ENQUETE PUBLIQUE

préalable à l'obtention de l'autorisation environnementale présentée par la SAS PIGEON CARRIERES (ex SOGETRAP) pour le renouvellement de l'autorisation d'exploiter et l'approfondissement d'une carrière de roches massives située au lieu-dit « Darancel » sur la commune de Saint-Médard-sur-Ille

DOCUMENT 2 : CONCLUSIONS ET AVIS

Figure 2 : carte faisant ressortir les habitations et infrastructures sur un rayon de 400 m du site (source DC, annexe 8)

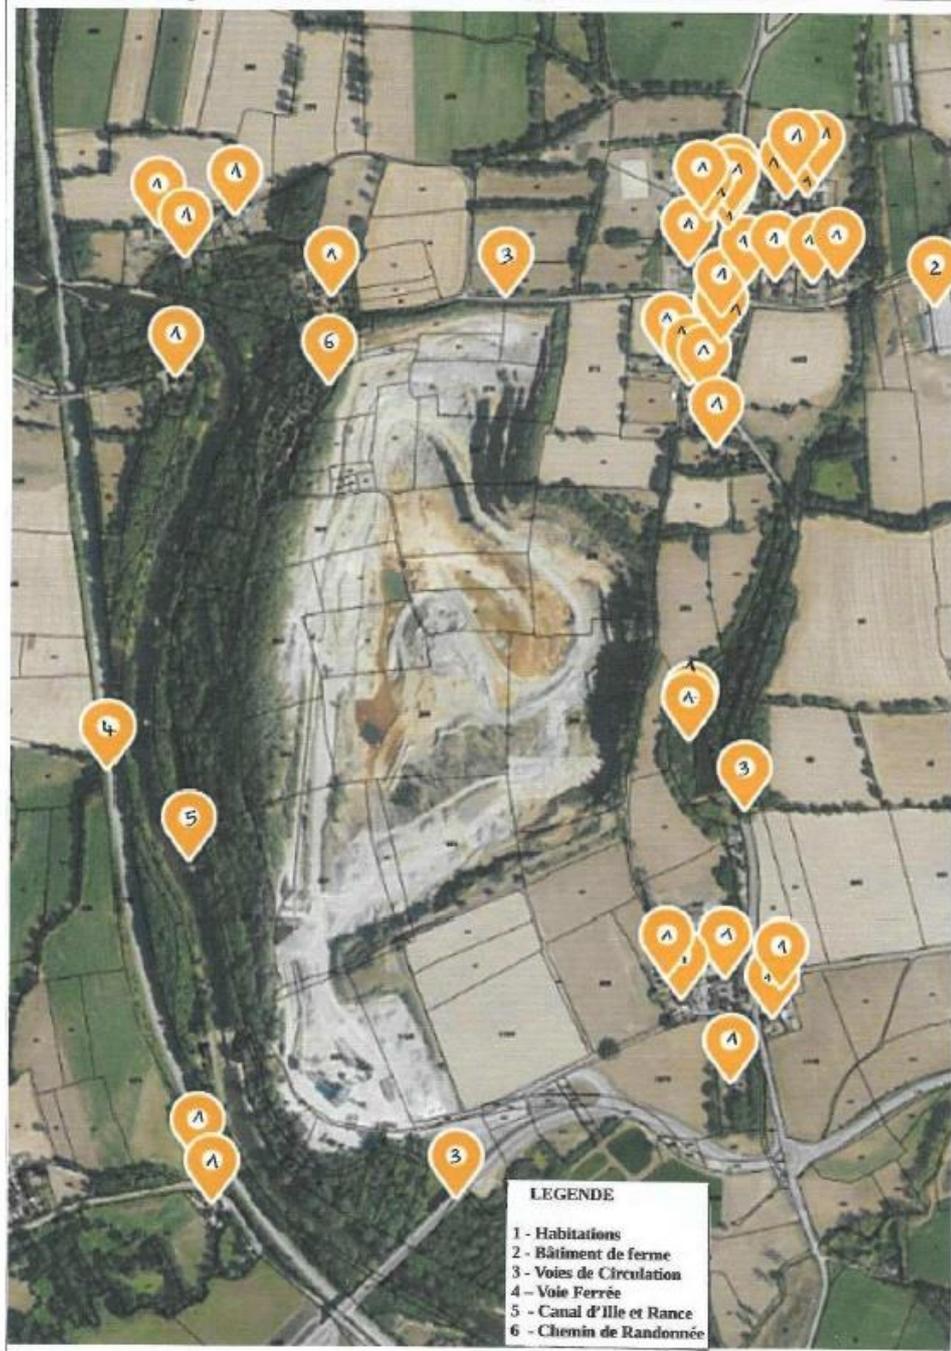
Les **dangers de projections de roches** lors des tirs inquiètent fortement les riverains de la carrière. Ils sont perçus comme sous-estimés dans le dossier. L'exploitation de la base ARIA est jugée incomplète (DC). Les lieux cités par le public comme susceptibles d'être concernés (O4, O12, O32, DC) sont, en référence à la distance de risque inscrite dans le dossier, les maisons à moins de 400 m du site (51 maisons recensées) ainsi que les hameaux à l'est, le canal, la voie verte, le chemin de randonnée, le viaduc et la voie ferrée. L'association CHLOROPHYLLE en fait le recensement graphique suivant (DC) :

L'indication figurant dans le dossier de 7 personnes concernées sur 3 maisons à la Landrais et la Basse Landrais est mise en cause. 4 personnes sont venues dire à l'enquête que leur lieu de résidence à Darancel était considéré comme inhabité dans le dossier (O8 : parcelles cadastrales B249, B252, B253, B254, B257, B1014). Sur le même sujet, le dossier DC signale une incohérence entre la distance de 400 m figurant dans le dossier et sa prise en compte pour 300 m seulement pour le hameau de Darancel. De plus l'estimation statistique du risque faite dans le dossier est jugée non significative en raison de la faiblesse numérique de la population sur laquelle elle porte. La représentation dans le dossier du cône d'impact pour seulement quelques points d'extraction est contestée de même que la non prise en compte de l'étalement linéaire des tirs (O32). La façon dont la surveillance de voisinage est faite (M7, O32, DC) est

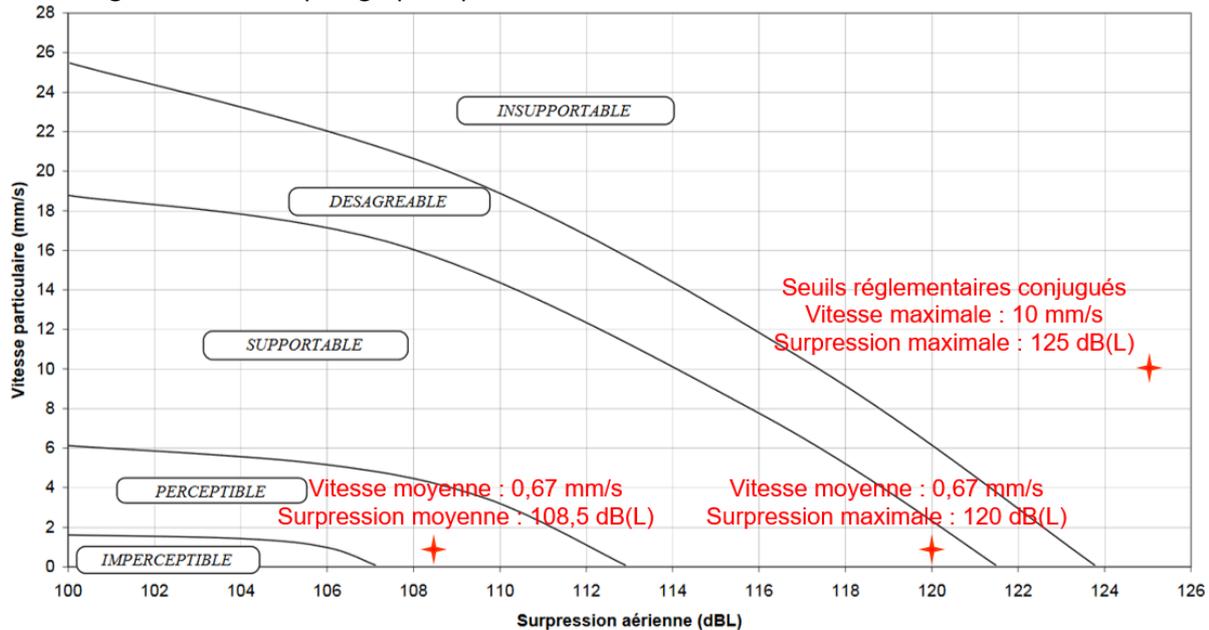
Le mémoire fournit un graphe de mesures de suppression pour la période 2019-2021 qui montre qu'à une exception près le niveau de la suppression n'a pas dépassé le niveau recommandé de 125 dB (L) (voir ci-après). Le pétitionnaire estime que c'est « *grâce aux techniques de tirs employées* ».

« La moyenne des surpressions mesurées depuis 2019 est de 108,5 dB(L) » pour les 102 tirs effectués » avec un seul dépassement aux alentours de 140 dB(L) le 4 novembre 2020.

La conclusion en suite à ce constat est : « Le respect du seuil de 125 dB(L) étant recommandé par la circulaire de 2 juillet 1996 « afin d'éviter la gêne due aux tirs de mines », les tirs effectués sur la carrière de Darancel ne sont donc pas de nature à engendrer une gêne significative pour le voisinage. » Le mémoire s'appuie sur le diagramme de BOXHO pour les évaluer et l'illustre par la figure ci-après en utilisant les éléments figurant dans les paragraphes précédents.

Figure 3 : cônes de projections de roches

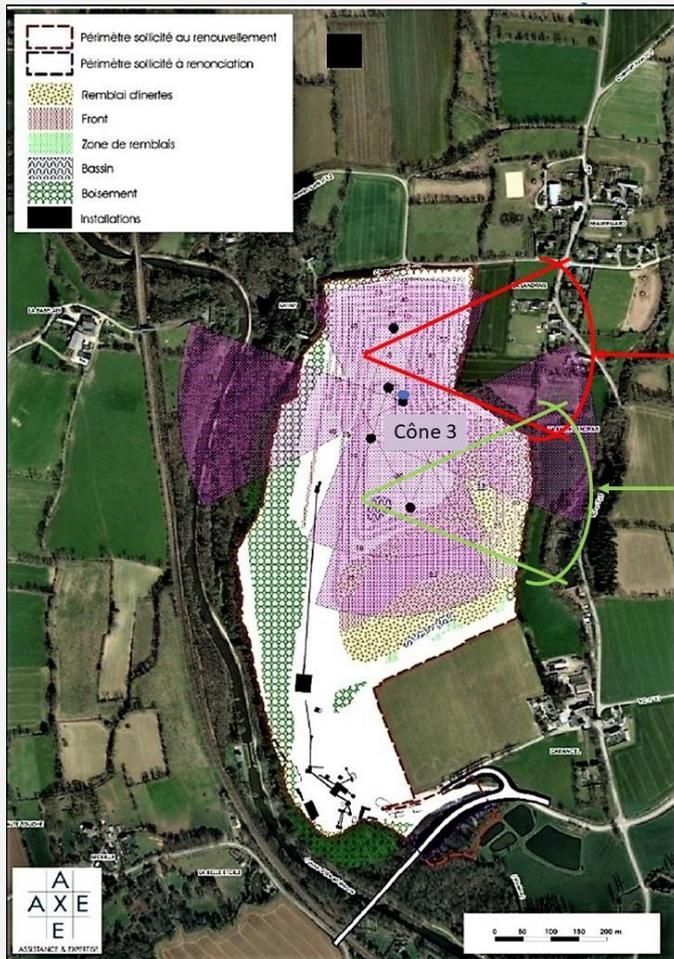
L'évaluation de l'acceptabilité du risque est faite sur la base du cône n°3 de la figure ci-après que le pétitionnaire juge être le plus défavorable.

Cône non étudié dans le dossier.
Il engloberait l'ensemble des hameaux de La Landrais et de la Basse Landrais

Pour ma part je m'interroge plutôt sur le choix des points de tir retenus pour l'évaluation. Le projet prévoit l'approfondissement de la carrière mais également la poursuite de l'exploitation des niveaux actuels autorisés comme le montre les diagrammes de phasage figurant dans le dossier de demande. De nouveaux fronts y apparaissent, en particulier dans la partie nord, comme devant être réalisés dans le

cadre du projet. Le cône rouge porté sur l'illustration précédente correspond à l'exploitation d'un de ces paliers. Il serait de plus grand impact potentiel sur les populations. La remarque n'est peut-être pas pertinente mais le dossier ne présente pas toutes les zones de tir qui pourraient générer le risque étudié, ni comment le choix de ceux retenus a été fait. Les tirs que nécessiteront le reprofilage des fronts pour la remise en état ne sont pas évoqués. Il est donc permis de s'interroger.

Figure 10 localisation du cône de rabattement suite approfondissement (source mémoire)

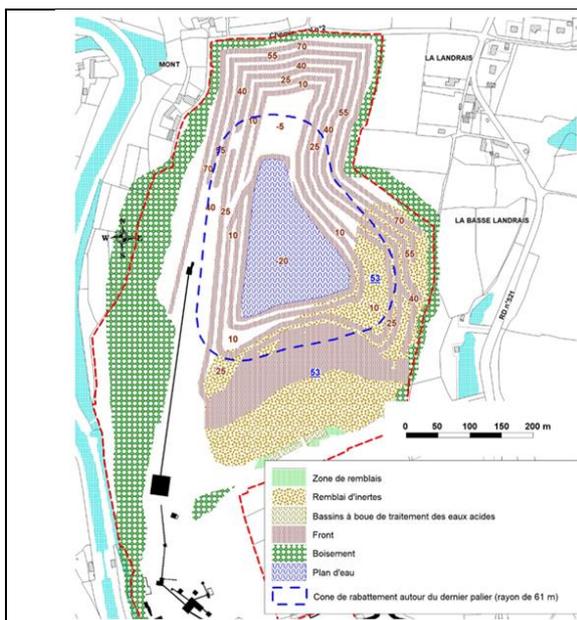
Une demande est faite de « *présenter une modélisation du cône de rabattement de la nappe induit par le pompage d'exhaure en situation future* » ? Il est également demandé à ce que figure sur la carte présentant le cône de rabattement les ouvrages d'utilisation de la nappe et les zones humides. Sur la base de cette carte, il est enfin demandé que soit complétée l'analyse détaillée des impacts de l'exploitation (M7). Une autre interrogation concerne la vulnérabilité de la nappe après l'arrêt de l'exploitation et les risques de dysfonctionnement induits des circuits d'eau (connexions avec la Vilaine et les nappes souterraines) (O31)

$$R = 3000 * H * \sqrt{K} = 3000 * 45 * \sqrt{2.10 \cdot 10^{-8}} \approx 21 \text{ m}$$

Ainsi, le cône de rabattement présentera à terme une extension maximale de 40 + 21 = 61 m autour du dernier palier. Celui-ci sera par conséquent intégralement compris à l'intérieur du site :

Figure 14 : localisation des points de surveillance des niveaux sonores (source dossier)

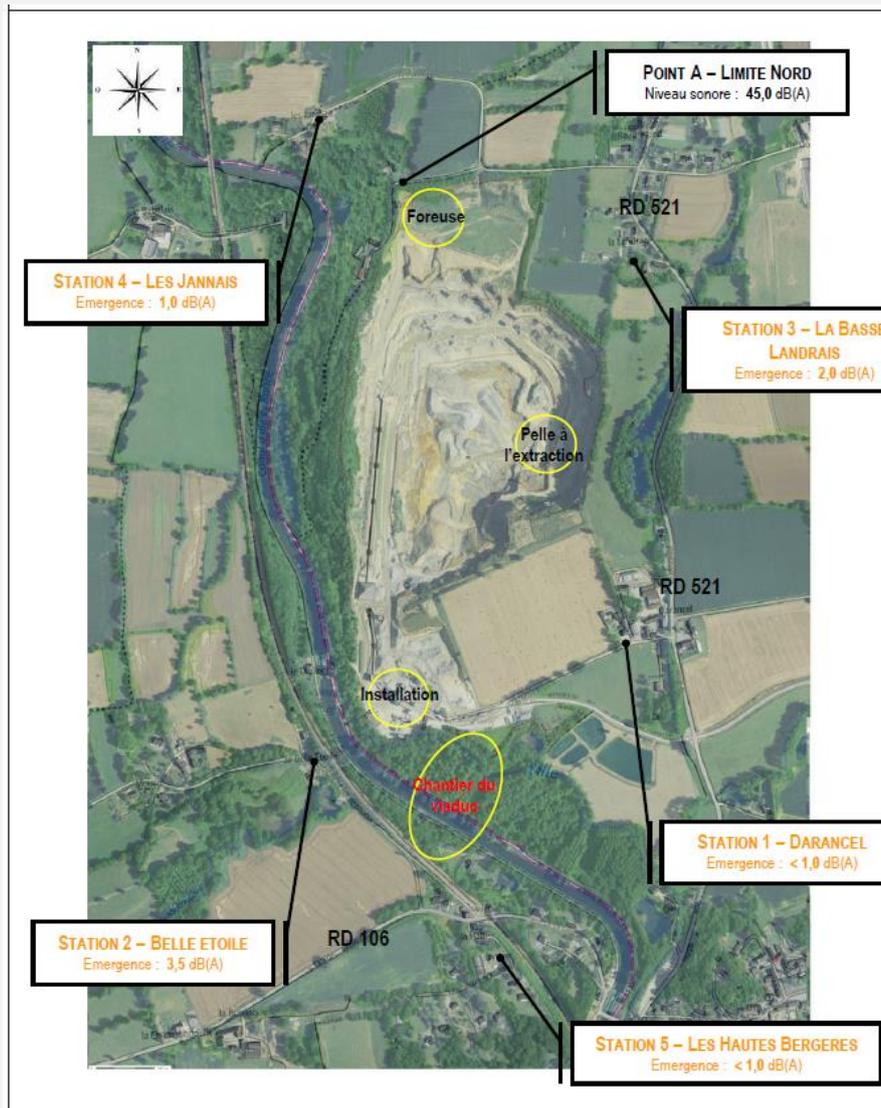
Des dépassements des niveaux sonores autorisés sont remarqués dans les éléments figurant au dossier pour 2016, 2017, 2019 au niveau de la station 2 au lieudit « La Belle Etoile » (M7, O34, DC). Pour ce site, Il est également noté l'existence d'un bruit continu jugé provenir d'une pompe située en fond de carrière. Il est constaté une absence de plan d'actions suite à ces dépassements (M7). L'étude d'impact mentionne bien des mesures futures (nouveau bardage au niveau des installations fixes et plus particulièrement au niveau de la zone de broyage, et de la descente du groupe mobile au sein de l'excavation). Celles-ci ne sont pas reprises dans les synthèses (M7). L'efficacité de ces mesures n'est pas évaluée et aucune modélisation acoustique n'est présentée (M7).

- Dans le contexte des dépassements enregistrés implanter un point de mesures en limite de site au sud de celui-ci (M7) et mettre en place les mesures adéquates pour limiter le bruit à La Belle Etoile (O34) ;
- formuler des engagements pour réduire les nuisances sonores (M3) ;
- adapter les points de contrôles aux plaintes (DC).

Si le bruit des activités de la carrière est bien susceptible de créer des nuisances pour les habitants proches, les dépassements du niveau sonore autorisé au points de contrôle retenus ne se produisent régulièrement qu'à la station 2 Belle Etoile du moins comme l'indique le dossier depuis 2016. Je note que le pétitionnaire « s'engage à mettre en œuvre dans un délai de 1 an (soit en 2022) les mesures prévues dans l'étude d'impact pour limiter l'impact sonore de son activité sur le lieu-dit « La Belle Etoile ». Les prochaines campagnes annuelles de contrôle des émissions sonores permettront de confirmer l'efficacité des mesures prévues.

Je note que le bruit des activités de la carrière est ressenti par le public qui y est le plus exposé comme une nuisance forte et que la société PIGEON CARRIERES s'engage à mettre en œuvre en 2022 les mesures de réduction annoncées dans le dossier de demande et précisées dans son mémoire en réponse. Le pétitionnaire propose aussi d'effectuer ponctuellement des mesures de contrôle à la demande.

Figure 16 : schéma de principe du projet de remise en état (source dossier de demande p.30)

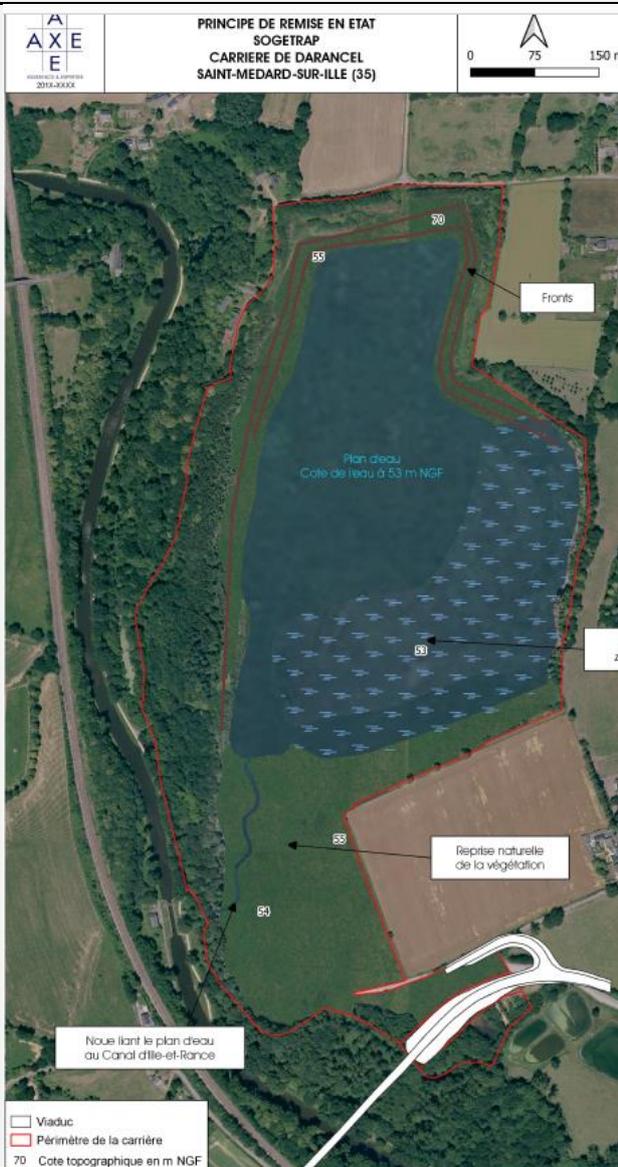
Une interrogation est formulée sur la plus-value pour l'environnement du plan d'eau tel que conçu (O31). Le plan d'eau ne pourra pas accueillir de faune et flore diversifiées sans profilage des berges (M9).

Il est considéré que la remontée du plan d'eau jusqu'à la cote de stabilisation à 53 m NGF demandera une quarantaine d'années (DC). Le suivi de la remise en état par un écologue pendant 3 ans apparaît insuffisant (M9, DC). Suggestion est faite d'un partenariat avec une association naturaliste agréée pour la protection de l'environnement pour un suivi sur au moins sur 10 ans (M9, M10).

Je note que le schéma Régional des Carrières de Bretagne publié en 2020 préconise pour la remise en état des sites (partie 4, page 66 et suivantes) que « *Le choix de remise en état est défini en concertation avec les attentes des acteurs locaux (élus, riverains, administrations, agriculteurs..), et des demandes du propriétaire pour le réaménagement* ». Il me semble que dans sa proposition le pétitionnaire n'est pas aller jusque-là.
